Systemskizze Flucht- und Rettungskonzept DB-Tunnel Südkopf

ERGÄNZUNG ZUM 2. PLANÄNDERUNGSVERFAHREN

Umgestaltung des Bahnknotens Stuttgart Ausbau- und Neubaustrecke Stuttgart - Augsburg Bereich Stuttgart-Wendlingen mit Flughafenanbindung

Flucht- und Rettungskonzept Systemdarstellung der Flucht- und Rettungswege

Systemdarstellung der Flucht- und Rettungswege

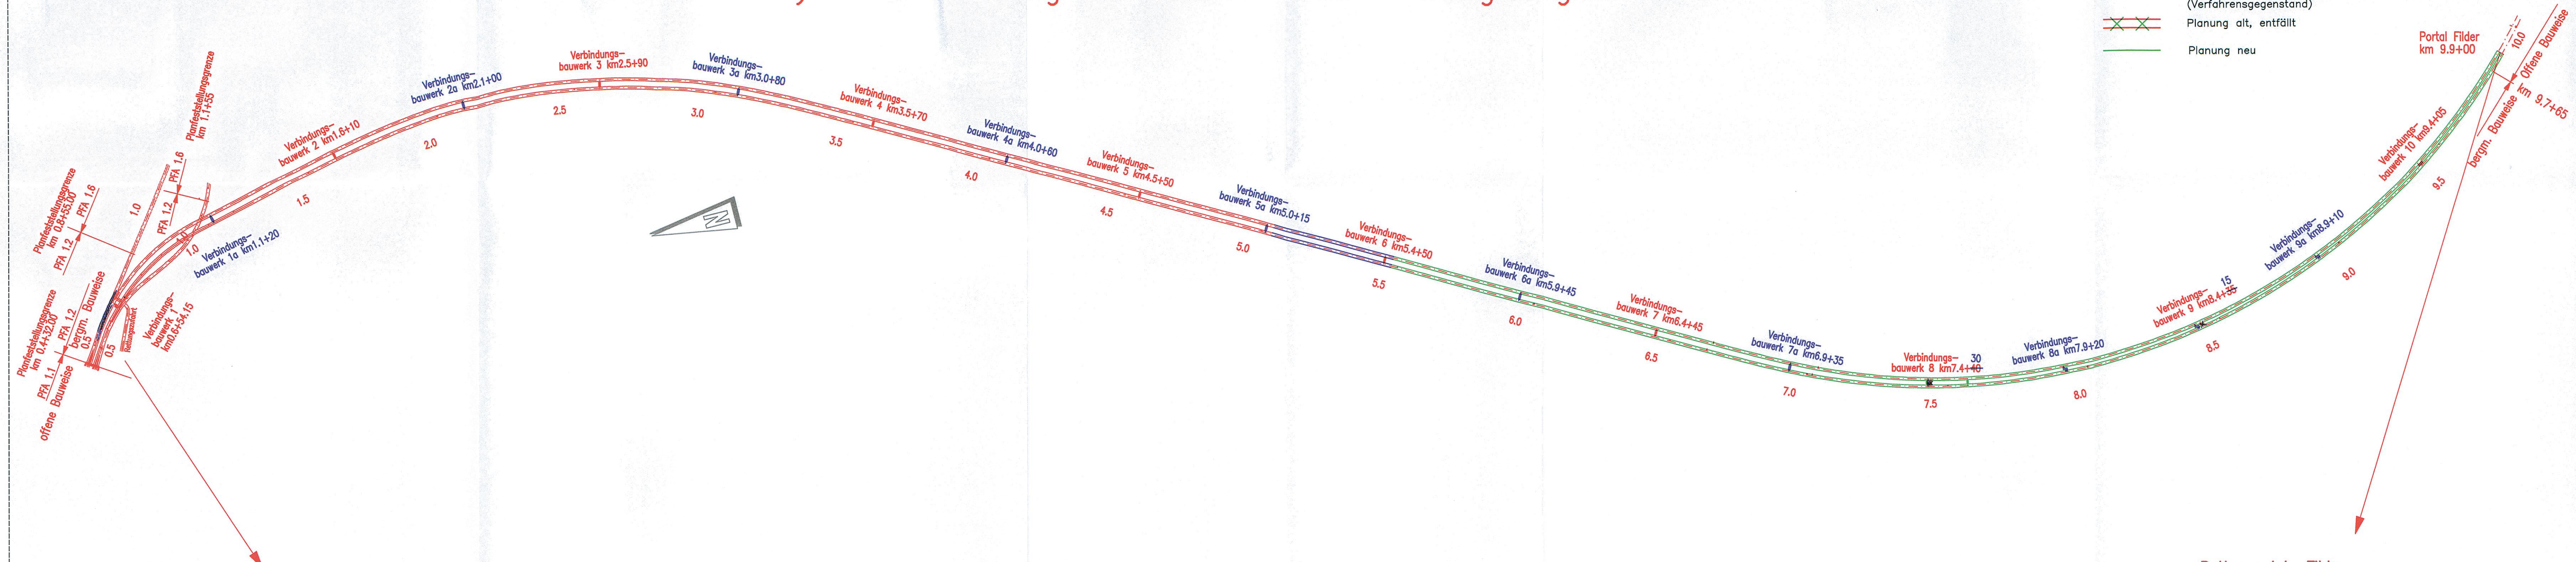
Querschnittsanpassung TVM, zus. Technikraum, Verbindungsbauwerk 8	Drost	15.07.2010
Achsen und Verbindungsbauwerke, Umtrassierung	Hewer/Görnitz	19.04.2010
Index: Änderungen bzw. Ergänzungen	Name:	Datum:
